RICOSTRUZIONE CORPO CENTRALE EX BIBLIOTECA della STAZIONE ZOOLOGICA ANTON DOHRN NAPOLI

PROTOCOLLO DELLE RICHIESTE DI CHIARIMENTO E RELATIVE RISPOSTE

DATA 26 aprile 2016

Oggetto: QUESITI CONCORSO – FASE 1

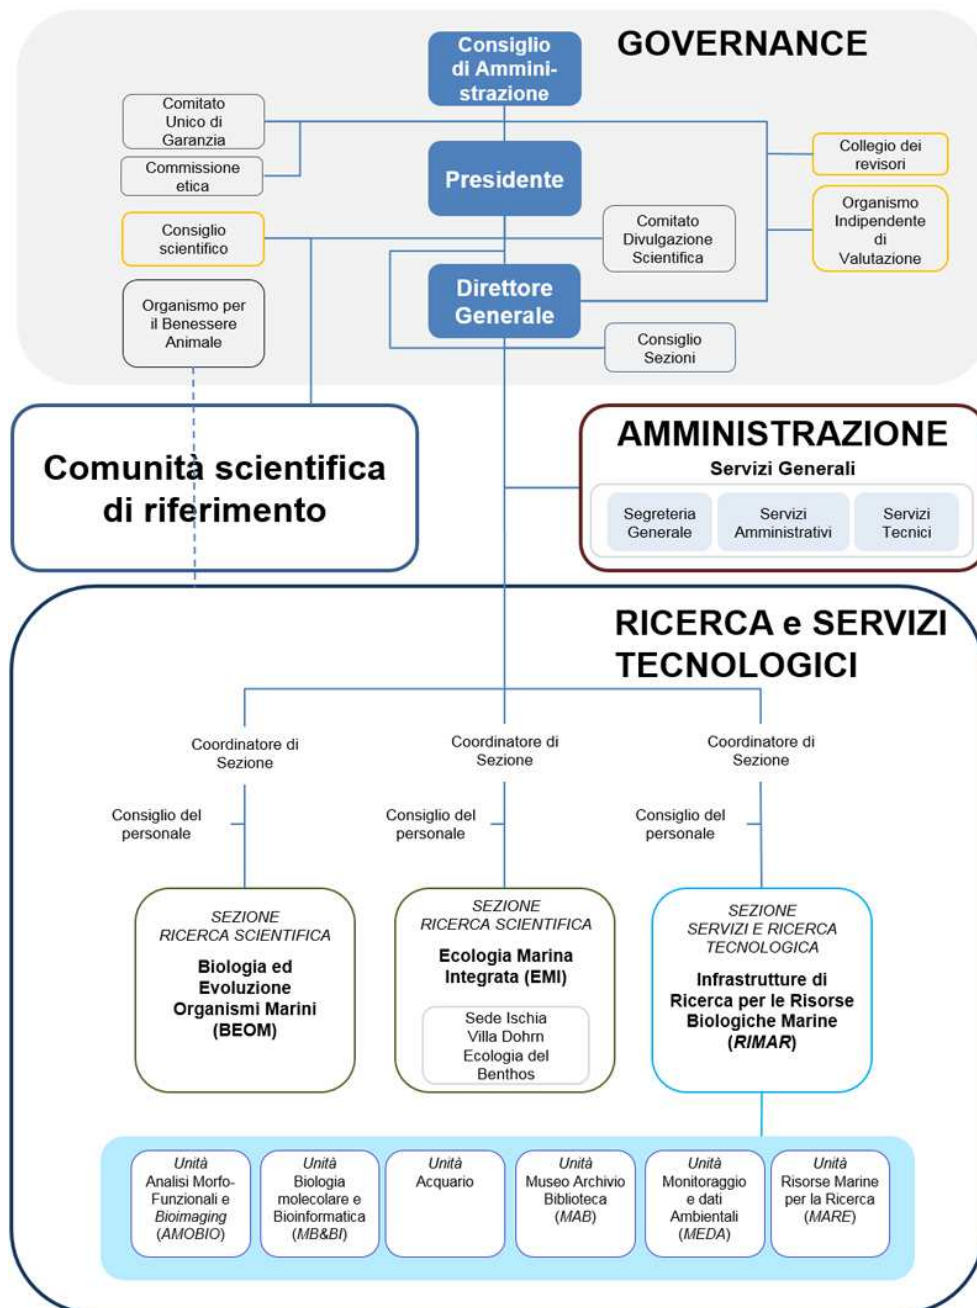
D1: Nel documento "3 -Oggetto del Concorso - Documento preliminare" sono presenti le piante dei vari piani con una legenda che presenta degli acronimi (MODA, MAB, ecc.). Potreste specificare per ogni voce cosa si intende?

Risposta D1: **gli acronimi riportati nelle piante dei vari piani dell'allegato 3 - Oggetto del Concorso - Documento preliminare rappresentano le sezioni (vedi anche immagine qui sotto)**

BEOM = sezione biologia ed evoluzione organismi marini (per maggiori informazioni si rimanda al seguente link <http://www.szn.it/index.php/it/ricerca/biologia-ed-evoluzione-organismi-marini> e alle relative sottopagine);

IME (o EMI a seconda se italiano o inglese) = ecologia marina integrata (per maggiori informazioni si rimanda al seguente link <http://www.szn.it/index.php/it/ricerca/ecologia-marina-integrata> e alle relative sottopagine);

RIMAR = sezione infrastrutture di ricerca per le risorse biologiche marine, si compone di 6 unità: Acquario, AMOBIO MB&BI, MAB, MaRe; MEDA (per maggiori informazioni si rimanda al seguente link <http://www.szn.it/index.php/it/ricerca/infrastrutture-di-ricerca-per-le-risorse-biologiche-marine> e alle relative sottopagine);

MAB = unità museo, archivio e biblioteca (per maggiori informazioni si rimanda al seguente link <http://www.szn.it/index.php/it/ricerca/infrastrutture-di-ricerca-per-le-risorse-biologiche-marine/unita-museo-archivio-biblioteca-mab> e alle relative sottopagine);

MODA (o MEDA) = unità di monitoraggio e dati ambientali (per maggiori informazioni si rimanda al seguente link <http://www.szn.it/index.php/it/ricerca/infrastrutture-di-ricerca-per-le-risorse-biologiche-marine/unita-monitoraggio-e-dati-ambientali-meda> e alle relative sottopagine);

AQUARIUM = unità acquario (per maggiori informazioni si rimanda al seguente link <http://www.szn.it/index.php/it/ricerca/infrastrutture-di-ricerca-per-le-risorse-biologiche-marine/unita-acquario> e alle relative sottopagine);

EMBRC = european *marine biological resource centre* (per maggiori informazioni si rimanda al seguente link <http://www.szn.it/index.php/it/infrastrutture/embrc-it> e alle relative sottopagine);

Bio-Imaging taxonomy (o AMOBIO) = unità analisi morfofunzionali (per maggiori informazioni si rimanda al seguente link <http://www.szn.it/index.php/it/ricerca/infrastrutture-di-ricerca-per-le-risorse-biologiche-marine/unit%C3%A0-analisi-morfologiche-e-funzionali-amobio> e alle relative sottopagine);

MolBiol (o MB&BI) = unità biologia molecolare e bioinformatica (per maggiori informazioni si rimanda al seguente link <http://www.szn.it/index.php/it/ricerca/infrastrutture-di-ricerca-per-le-risorse-biologiche-marine/unita-biologia-molecolare-e-bioinformatica-mb-bi> e alle relative sottopagine);

MaRe = unità risorse marine per la ricerca (per maggiori informazioni si rimanda al seguente link <http://www.szn.it/index.php/it/ricerca/infrastrutture-di-ricerca-per-le-risorse-biologiche-marine/unita-risorse-marine-per-la-ricerca-mare> e alle relative sottopagine);

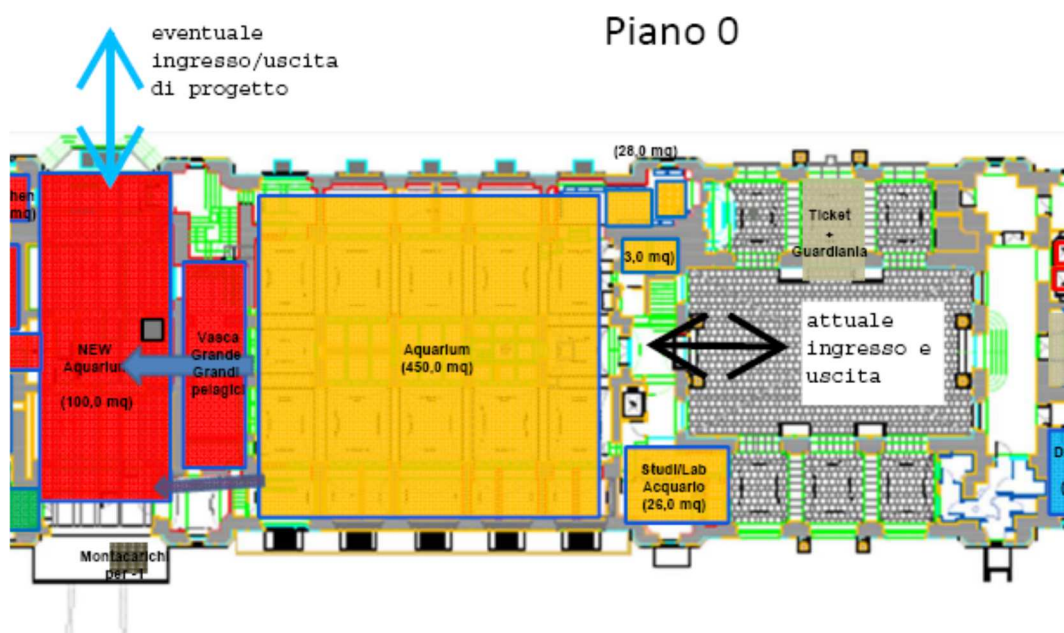
D1: "Il progetto può prevedere accesso o uscita dall'acquario anche dal lato terra dell'area di ampliamento in azzurro"
si potrebbe avere qualche informazione in più rispetto a questa affermazione?
a quale area di ampliamento in azzurro si fa riferimento?

per cortesia potreste chiarire se la zona interessata dal progetto al piano terra è quella in rosso nel documento preliminare oppure la sola zona evidenziata negli elaborati dwg? cioè quella compresa tra i due edifici?

Risposta D1: il progetto può prevedere, oltre all'attuale ingresso e uscita (stesso punto) dall'acquario (freccia di colore nero nell'immagine seguente), un ulteriore ingresso/uscita nella zona indicata con la freccia di colore azzurro nell'immagine seguente. E' utile precisare che il passaggio da Aquarium a New Aquarium (freccia blu grande centrale) potrebbe non essere possibile ed in tal caso sarebbe necessario prevedere un passaggio laterale (freccia blu grande in basso).

La parte del piano terra (piano 0) interessata dal concorso è quella di colore rosso riportata nel documento preliminare.
